**APPROBATION  
DE LA MODIFICATION N° 3  
DU PLAN LOCAL D'URBANISME ET DE L'HABITAT  
(PLU-H)**

**Annexe à la délibération**  
du conseil de la Métropole de Lyon  
du 21 novembre 2022

Evolutions apportées au dossier  
d'enquête publique

Point n° 4

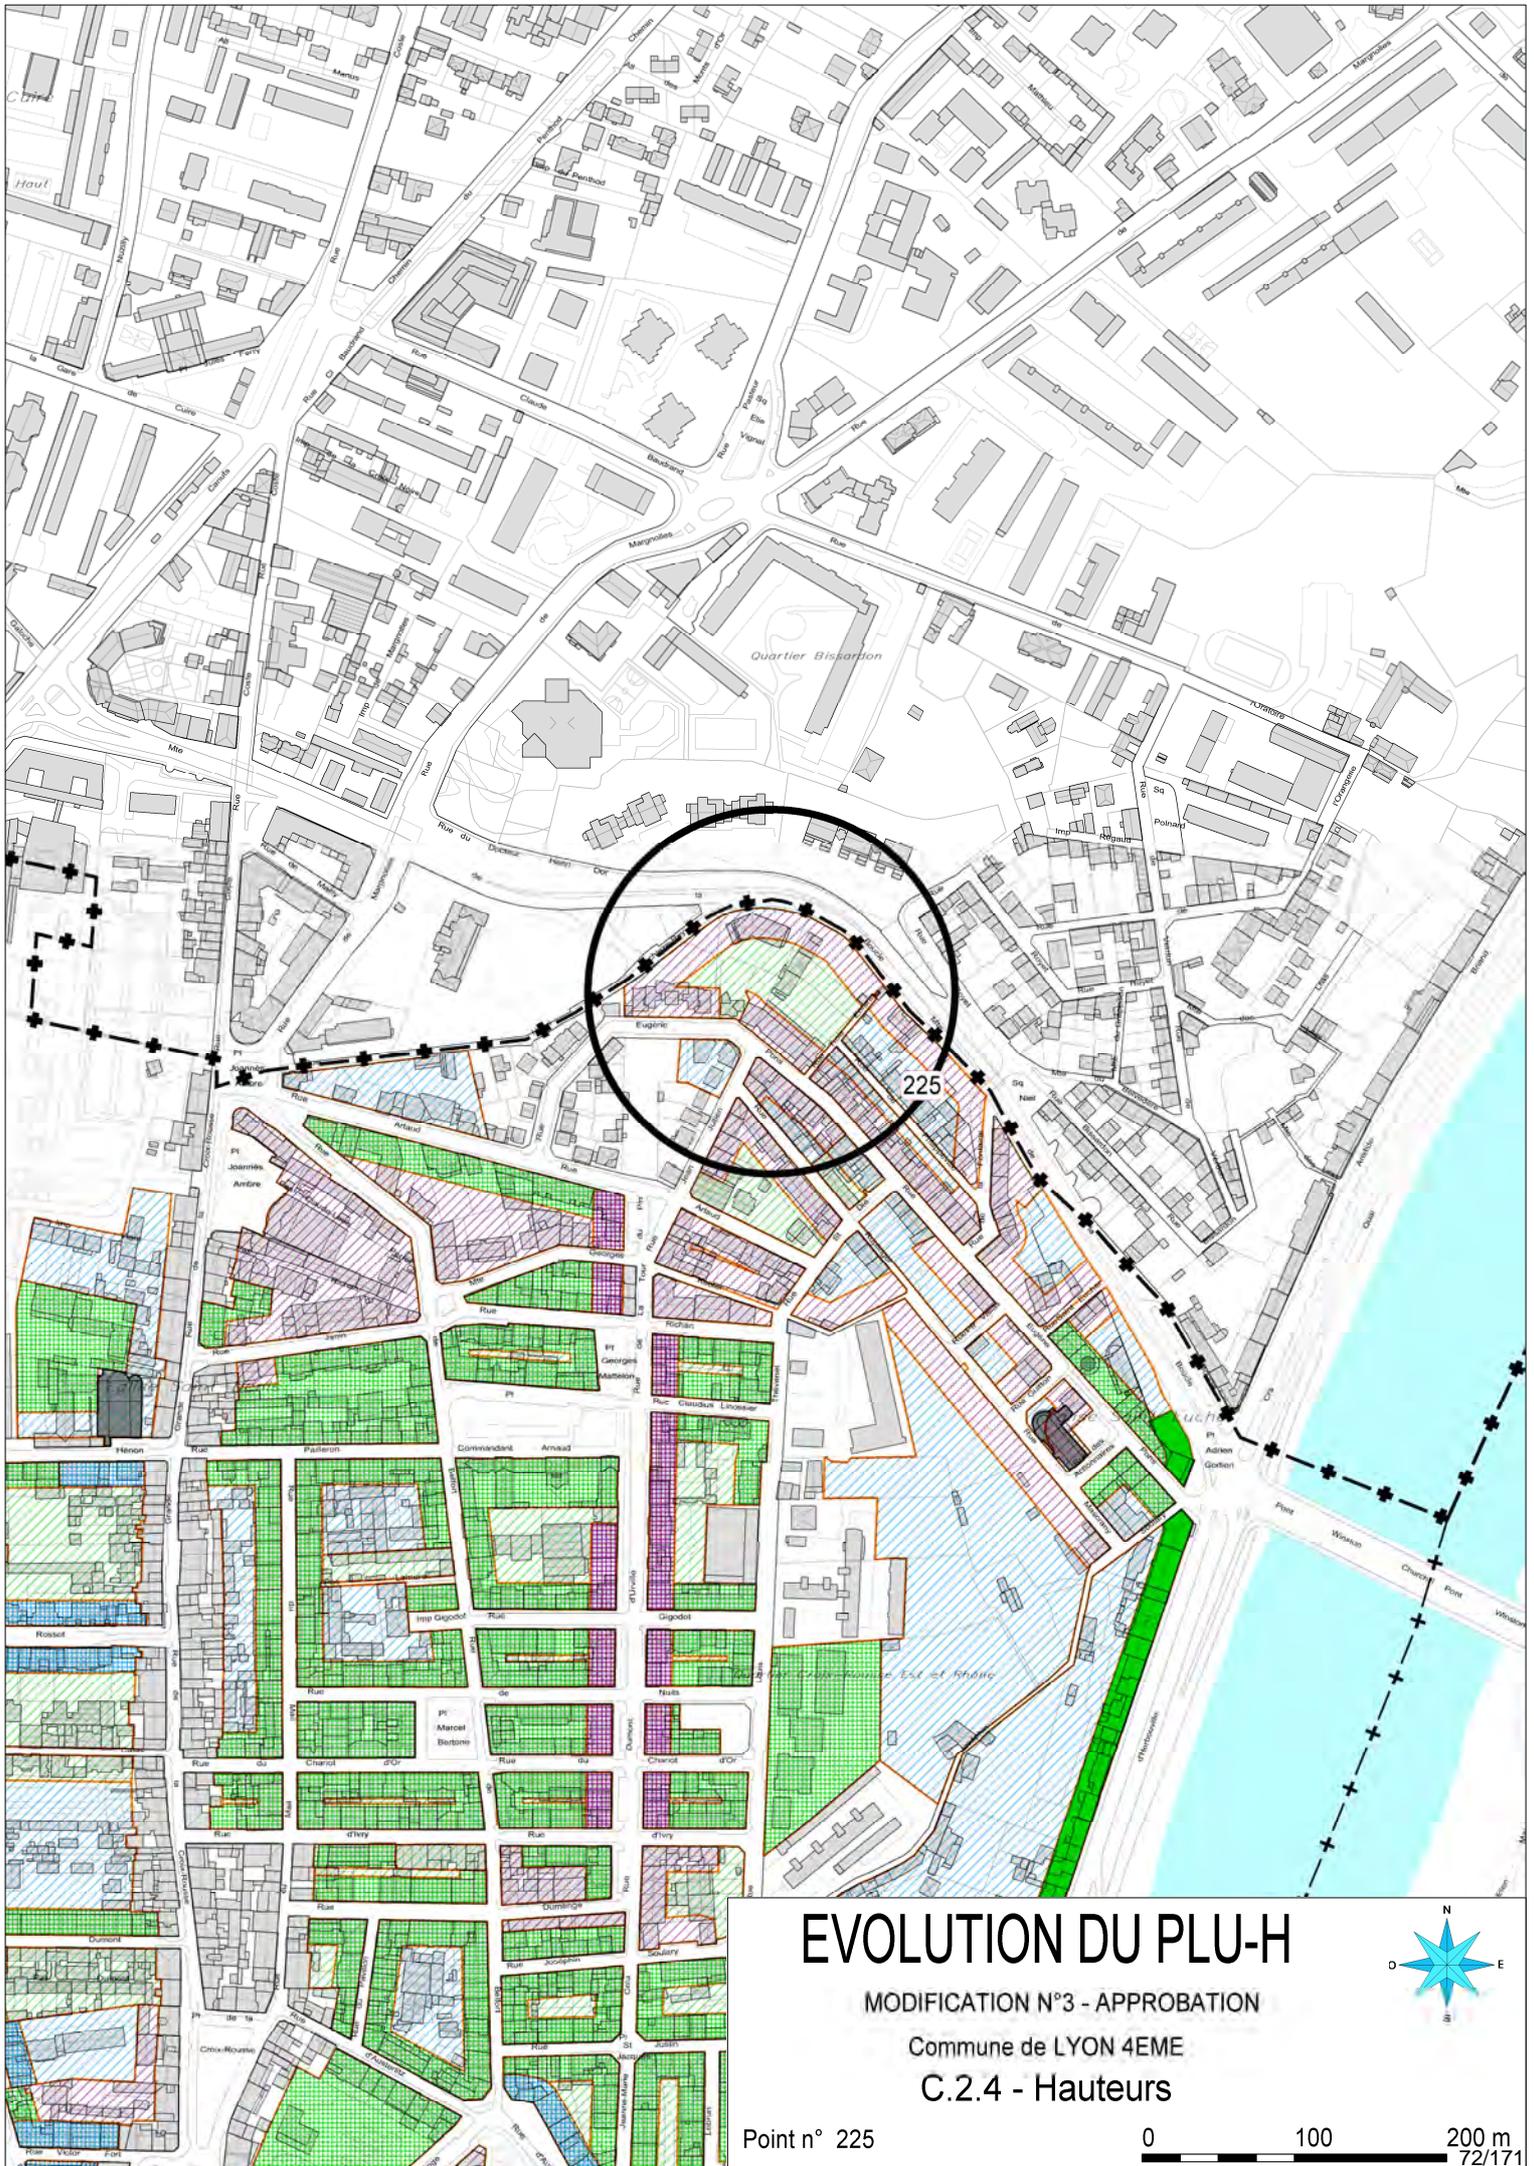
| LYON 4ème | 4   | <p>Modification de la hauteur graphique de 19 mètres à 16 mètres côté rue Dangon, et de 22 mètres à 28 mètres côté rue Pernon. (voir plan joint)</p> <p>Réduction d'un espace végétalisé à valoriser (EVV) et inscription d'un nouvel EVV situé au sud-est de la parcelle cadastrée AK 14, côté rue Dangon. (voir plan joint)</p> <p>Modification de l'orientation d'aménagement et de programmation (OAP) 4.2. (voir OAP jointe)</p>   |

Point n° 22

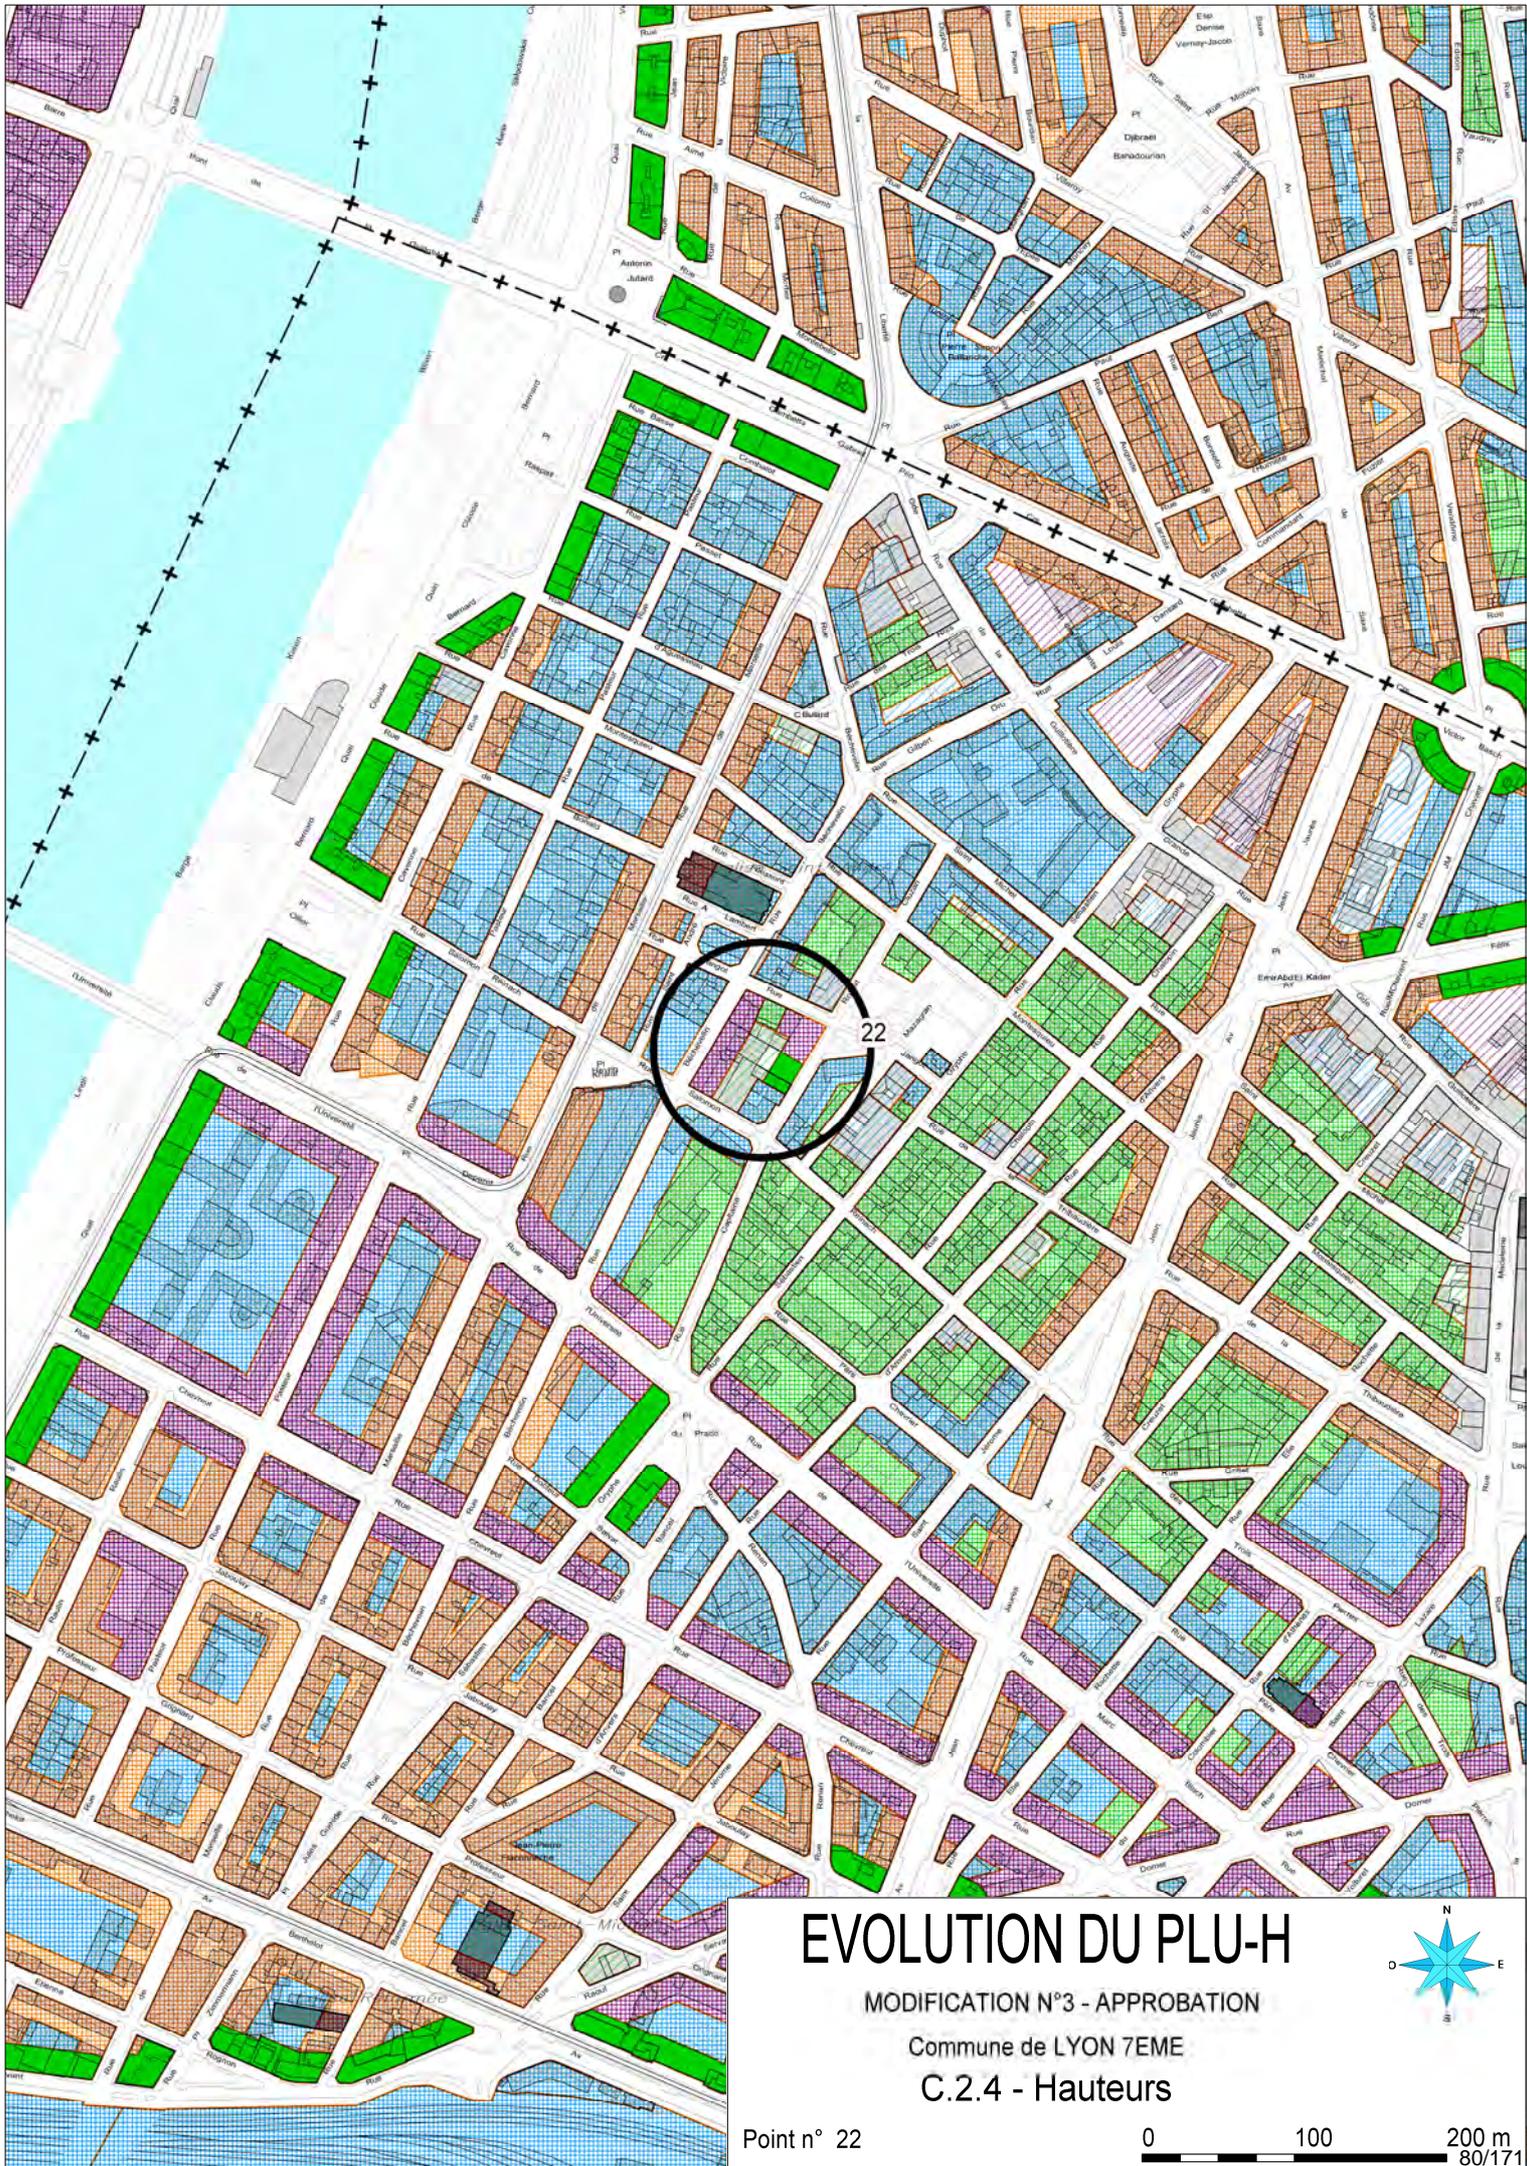
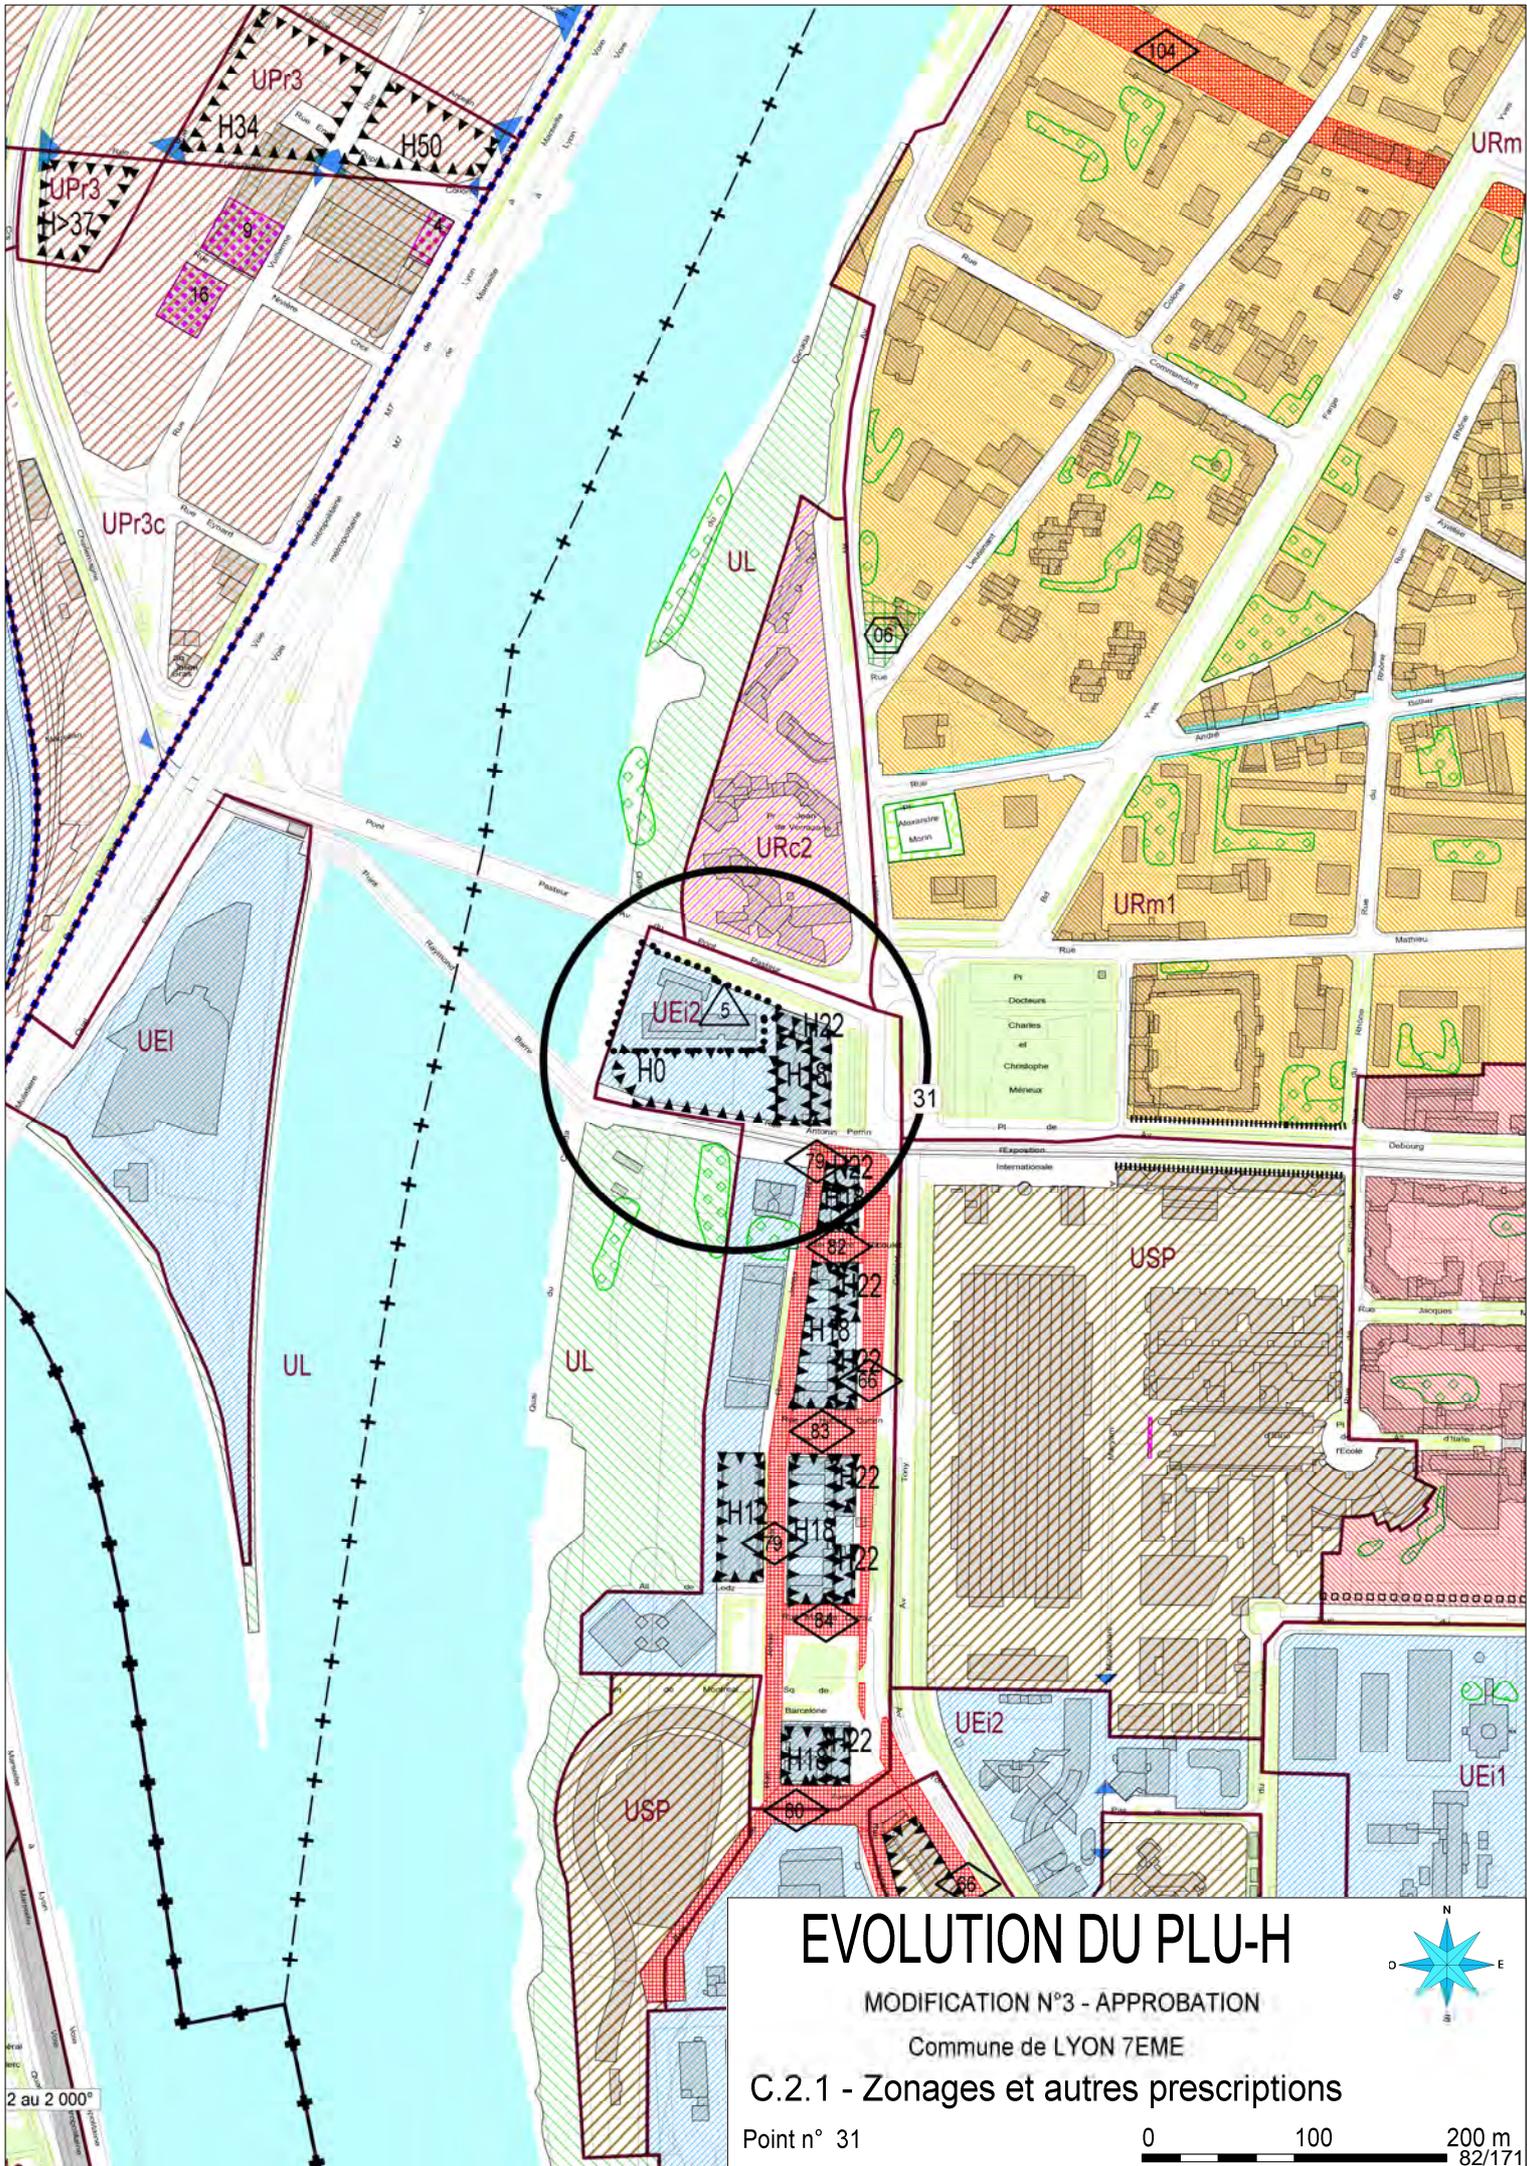
| LYON 7ème | 22  | Modification de l'orientation d'aménagement et de programmation n°7.1 "Mazagran". (voir OAP jointe)<br>Modification des hauteurs sur l'îlot "Mazagran", délimité par les rues Salomon Reinach, Béchevelin, Jangot et Capitaine Robert Cluzan.<br>Modification des linéaires toutes activités sur ce même îlot. (voir plans joints)  |
